## Chevrolet Malibu 2.0L Turbo 2013–2016 Conception améliorée du compresseur : 6513010

6513010

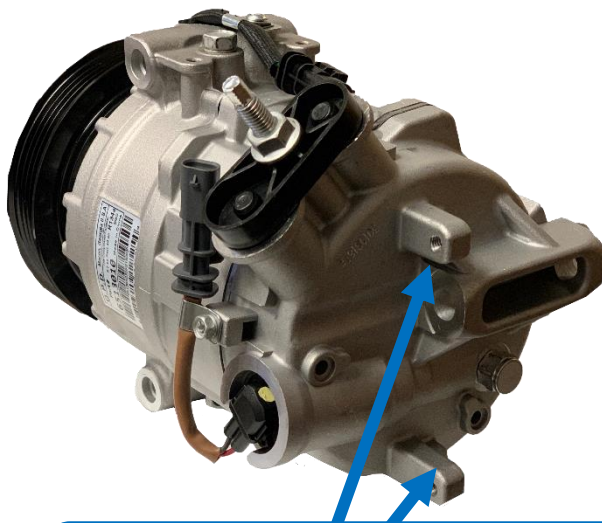
Certains remplacements de compresseurs peuvent être conçus différemment de l'équipement d'origine. Par exemple, certains remplacements de compresseurs pour la Chevrolet Malibu 2013–2016 (2,0 L Turbo) n'incluent pas de trous pour les vis de montage dans la tête du compresseur.

Le Malibu 2.0L Turbo 2013–2016 est conçu avec un écran thermique (GM #22955225) derrière le compresseur. Sans ces supports, le protecteur thermique ne peut pas être utilisé. En raison de la chaleur supplémentaire créée par le moteur turbo et de la proximité du collecteur d'échappement, cela peut créer des problèmes prématurés et des défaillances pour le système de courant de service.

avec des trous pour le montage des boulons de l'équipement d'origine pour le bouclier

Conception de la compétition sans Trous de boulon de montage

En tant que « solution simple de climatisation », gpd a consolidé les numéros de pièce d'équipement d'origine pour le compresseur 6513010, pour s'adapter aux moteurs turbo et non turbo. Ce compresseur gpd est également conçu avec les trous des boulons de montage de style OE pour un bon fonctionnement avec le bouclier thermique.
